**Avis de la Mission Régionale d'Autorité environnementale
de Nouvelle-Aquitaine relatif au projet de centrale photovoltaïque au sol
de la ferme des Cros à Saint-Maurice-des-Lions (16)**

n°MRAe 2023APNA94

dossier P-2023-14105

Localisation du projet : Commune de Saint-Maurice-des-Lions (16)
Maître(s) d'ouvrage(s) : Société NEOEN
Avis émis à la demande de l'Autorité décisionnaire : Préfète de Charente
En date du : 25 avril 2023
Dans le cadre des procédures d'autorisation : Permis de construire
l'agence régionale de santé et la préfète de département au titre de ses attributions dans le domaine de l'environnement ayant été consultés.

Figure n° 5 - Carte de superposition avec les surfaces de panneaux – (source : étude d'impact page 262).

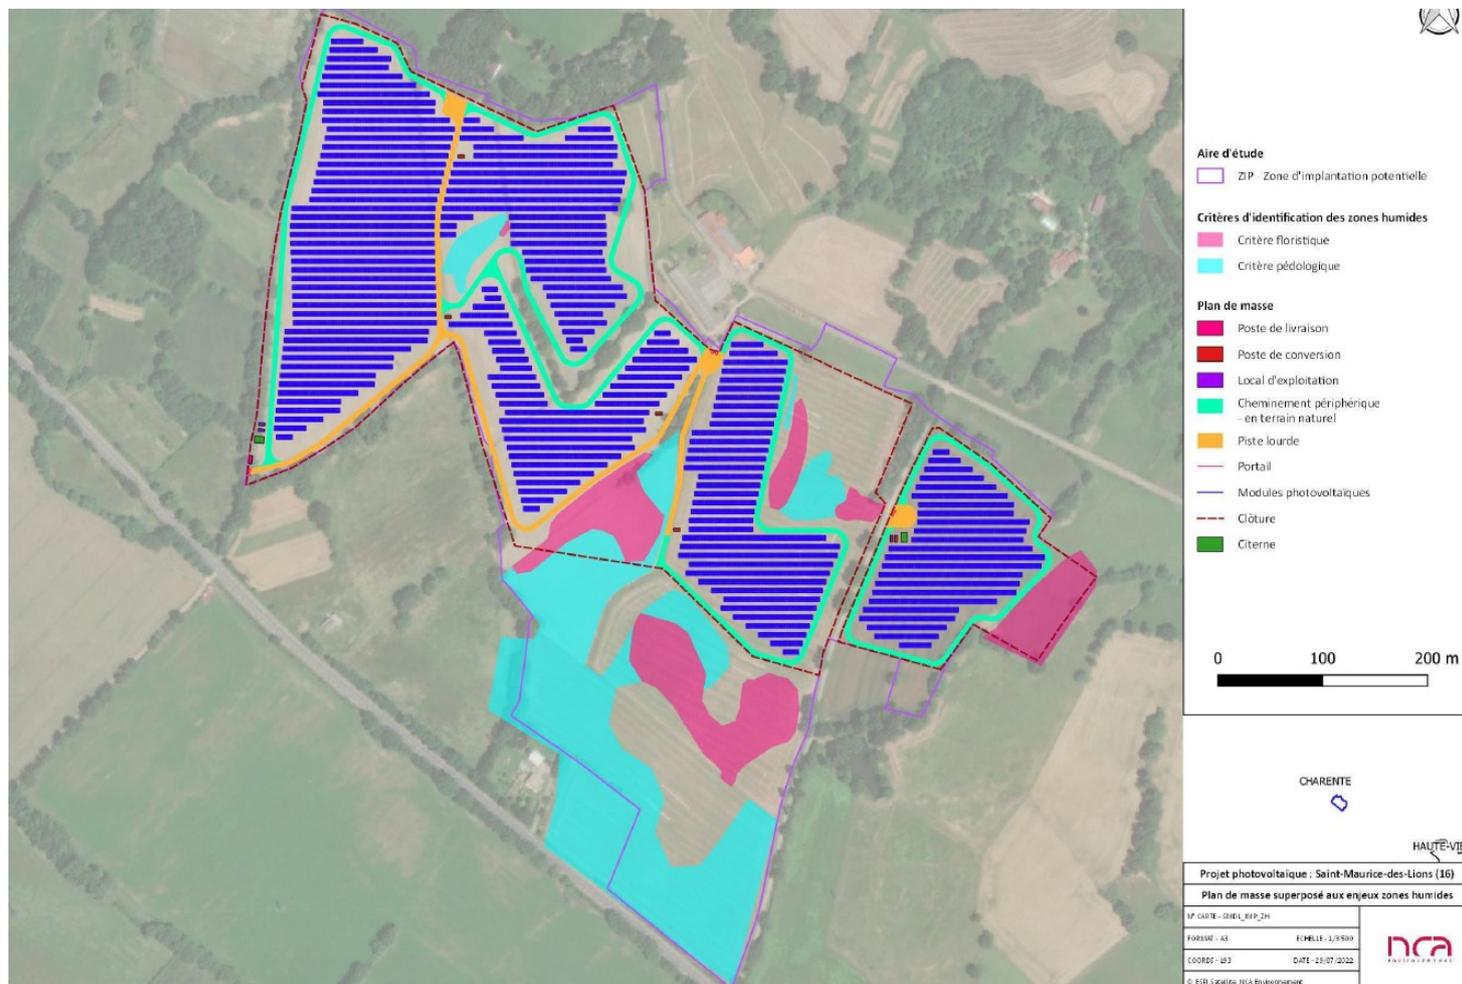
Le porteur de projet a privilégié l'évitement des zones présentant les plus forts enjeux écologiques, principalement les zones humides inventoriées (mesures n° E9 et E10, page 290), le réseau bocager et les haies. La MRAe constate toutefois que les pistes lourdes seront localisées à proximité immédiate de certaines parties des zones humides évitées et de haies bocagères, ainsi que d'un Orme centenaire à enjeu de préservation.

La MRAe recommande de porter une attention particulière aux milieux adjacents lors de la réalisation des travaux et spécialement de terrassement et de création des pistes, afin d'éviter la dégradation des zones humides, et de préserver le système racinaire des haies et de l'arbre remarquable identifié.
